泊発電所 3 号炉 耐津波設計方針について

〔 入力津波の設定に係る指摘事項回答
及び入力津波の評価条件について 〕

令和 5 年 10 月 17 日
北海道電力株式会社

1.1 審査会合における指摘事項と回答概要

1.5 管路解析の解析条件・解析モデル (1/4 : 概要)

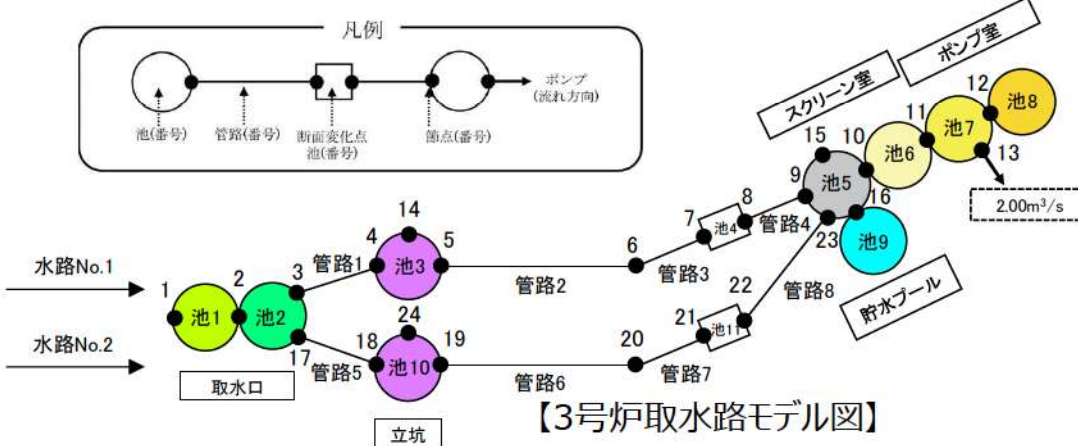
22 09 29 -04	令和 4年 9月 29日 審査会合 取水路及び放水路の管路解析について、施設の構造を踏まえた解析条件・解析モデルを説明すること。	泊発電所の敷地形形状及び機器配置の観点で海と接続される施設を確認し、津波が遡上する管路として各取放水路における施設の構造を踏まえた解析条件・解析モデルを説明する。 ・3号炉取水路 ・3号炉放水路 ・1号及び2号炉取水路については、1号及び2号炉取水路流路縮小工を計画しており、解析条件・解析モデルについて説明する。 ・1号及び2号炉放水路については、1号及び2号炉放水路逆流防止設備を計画しており、解析条件・解析モデルを整理中であるため、詳細は今後説明する。	P.36 ～ P.39 (1.5)

- 解析モデルについて、管路は管路延長・管路勾配・管径を考慮したモデル化とし、各管路モデルで摩擦による損失を考慮する。
- 管路解析は、取水口・放水口における水位の時刻歴波形を入力条件として実施する。なお、放水施設に関しては放水池周辺の津波水位が放水池天端を上回ることから、放水池周辺から放水池内への流入も考慮する。
- 取・放水経路は開水路区間と管路区間が混在するため、微小区間に分割した水路の各部分(管路)が、開水路状態か管路状態かを逐次判定し、管路区間はその上下流端の開水路区間の水位（自由水面の水位）を境界条件として流量計算を行い、開水路区間は、開水路の次元不定流の式により流量・水位を計算する。
- 立坑部等(池)は、水面面積を鉛直方向に積算した水位－容積関係を用いて、立坑部等に接続する水路の流量合計値から水位を算定する。
